Title - Sujet Ditch Work - Victoria Junction Plan	
Solicitation No. - N° de l'invitation EP899-210950/A	Amendment No. - N° modif. 001
Client Reference No. - N° de référence du client EP899-210950	Date 2020-10-29
GETS Reference No. - N° de référence de SEAG PW-SPWA-218-6069	
File No. - N° de dossier PWA-0-84065 (218)	CCC No./N° CCC - FMS No./N° VME
Solicitation Closes - L'invitation prend fin at - à 02:00 PM on - le 2020-11-05	Time Zone Fuseau horaire Atlantic Standard Time AST
F.O.B. - F.A.B. Plant-Usine: <input type="checkbox"/> Destination: <input checked="" type="checkbox"/> Other-Autre: <input type="checkbox"/>	
Address Enquiries to: - Adresser toutes questions à: Conrad (PWA), Darren	Buyer Id - Id de l'acheteur pwa218
Telephone No. - N° de téléphone (902) 403-8584 ()	FAX No. - N° de FAX (902) 496-5016
Destination - of Goods, Services, and Construction: Destination - des biens, services et construction:

Remise en état du fossé descendant de Victoria Junction
Sydney, Nouvelle-Écosse

La modification 001 vise à informer d'une visite facultative du site, à prolonger la période de soumission et à répondre aux questions des soumissionnaires.

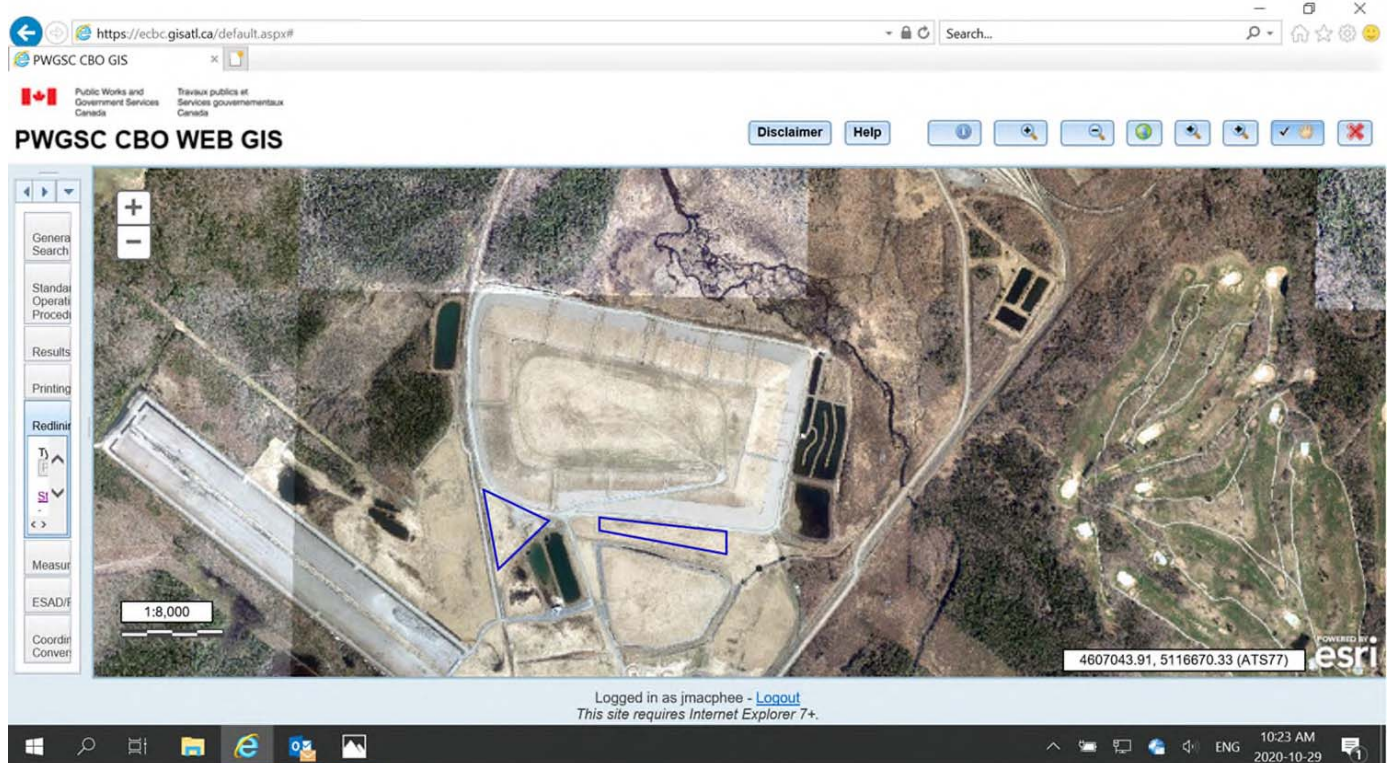
Question 4:

Où la zone de stockage est-elle située sur le site pour stocker le matériel?

L'entrepreneur peut stocker des matériaux à la base de la pile. Il y a une zone de dépôt qu'ils peuvent voir pendant la visite du site s'ils y participent. La figure ci-dessous montre la pile avec les zones de stockage proposées marquées en bleu. Le stock de pierres existant se trouve dans la zone délimitée en bleu plus à l'ouest.
